BEBAUUNGSPLAN

"Doblbauer"

BEBAUUNGSPLAN-ÄNDERUNG

14. Änderung mit Deckblatt 14
für Flurnummer 941/1, Plinganser Straße 6

Deckblatt 14; BBPl. "Doblbauer"

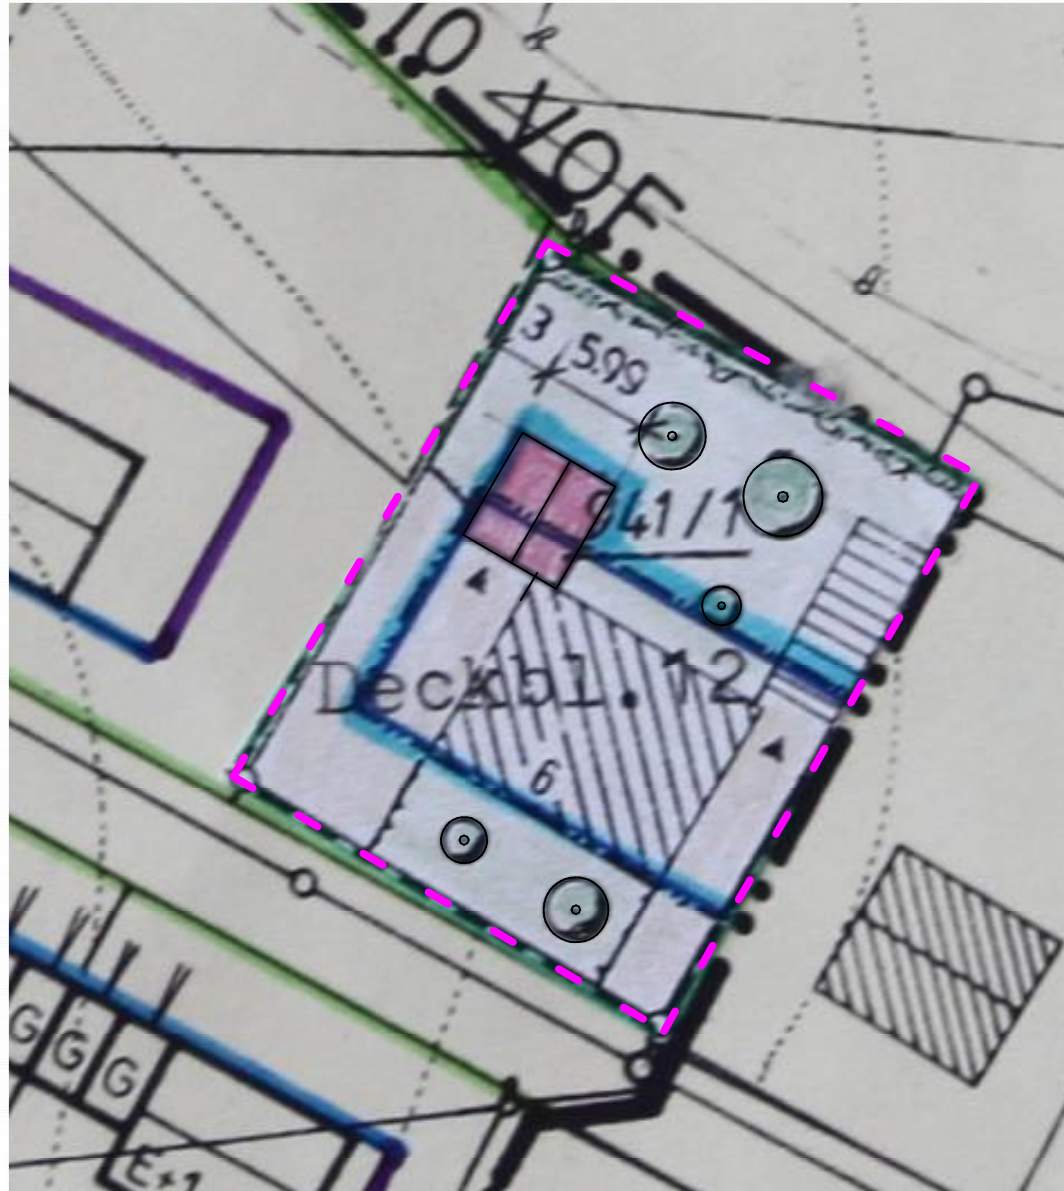
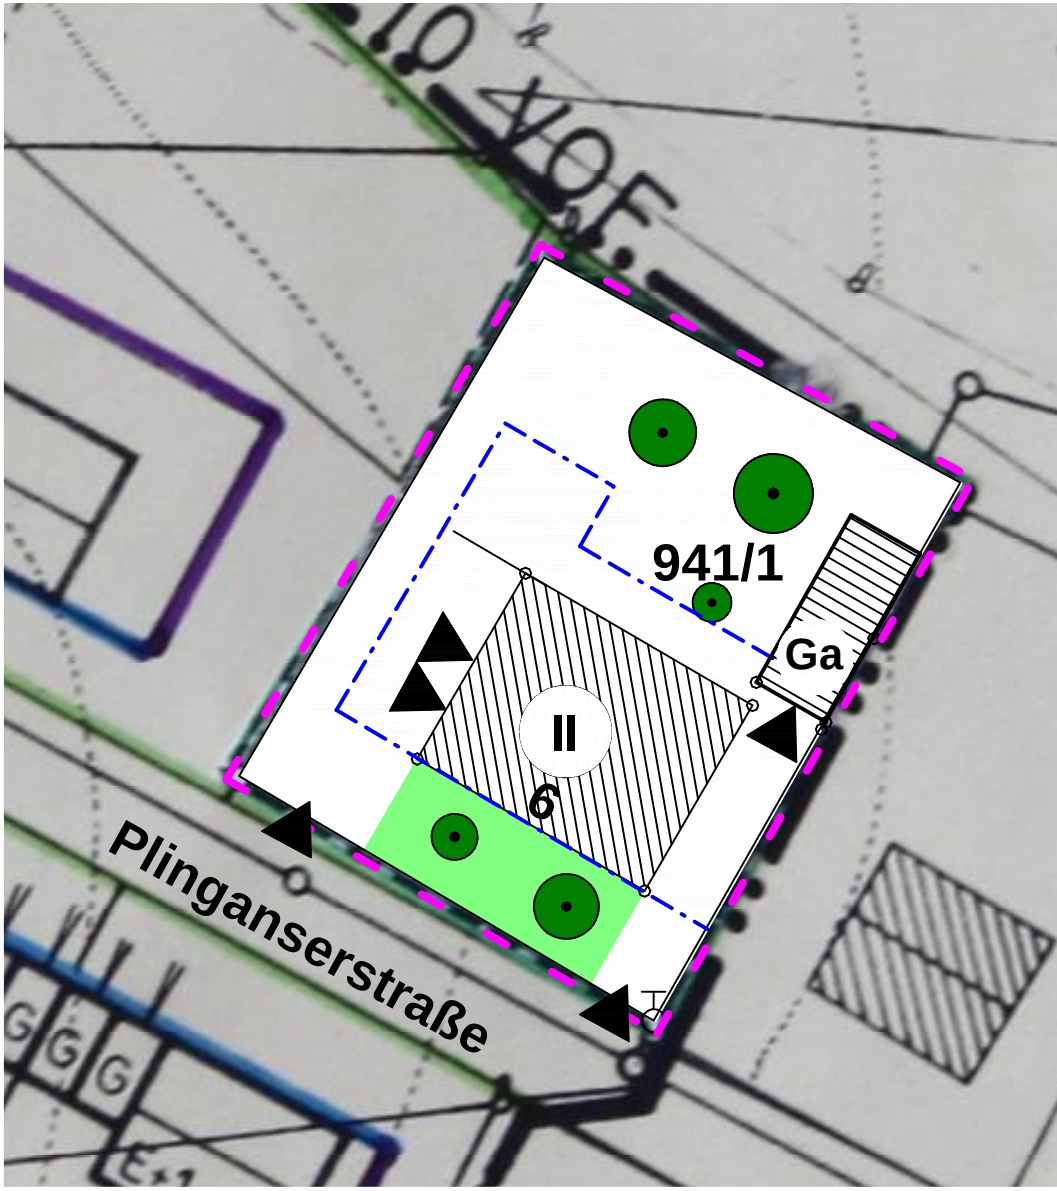
Geänderte Panzeichen

2.33a **II** zulässig zwei Vollgeschosse

2.34 **Ga** ▲ Flächen für Garage/
Garagen
Zufahrten Grundstück und
Garagen

Geänderte Festsetzungen

Dachform:

Satteldach 25°- 35 °

Kniestock:

Zulässig; Rohdecke bis OK Fußpfette
max. 0,50 m

Dachgauben:

Schleppgauben zulässig, Breite max.
7,00, Dachneigung 5° - 10°

Wandhöhe traufseitig:

von der Geländeoberfläche im Mittel
bis zum Schnittpunkt der Wand mit
der Dachhaut max. 7,50 m

Dacheindeckung:

Farbe: dunkelbraun und rot bei
Haupt-, Nebengebäuden und
Garagen
